Keuringsverslag van een elektrische laagspanning- en zeer lage spanningsinstallatie

NIET CONFORM

Datum keuring: 12/06/2026
ID-label: Mispelaarlaan 67 EK

Straatnaam Mispelaarlaan
Huisnummer 67
Busnummer
Postcode 2940
Gemeente STABROEK
Land België

Afbeelding schakel- en verdeelbord:

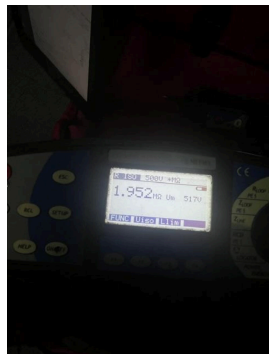
Bepaalde 1 polige automaten zaten te vast om ze zonder kans op schade eruit te halen daarom geen draadsecties en interne verbindingen bekend
Bakeliet verdeelbord biedt onvoldoende bescherming

- I5.08 Beschadigd en gebroken materiaal dient vervangen of hersteld te worden. De beschermingsgraad van het verdeelbord tegen rechtstreekse aanraking is onvoldoende. (niet tenminste IPXX-B) (Boek 1 Onderafdeling 4.2.2.3.)

- I5.10 De genaakbare, naakte onder spanning staande delen zijn onvoldoende afgeschermd. (Boek 1 Afdeling 5.1.4. en 4.2.2.3.)
- I5.11 Niet gebruikte invoeringen van het verdeelbord zijn niet correct of onvoldoende afgedicht. (Boek 1 Afdeling 5.1.4. en 4.2.2.3.)
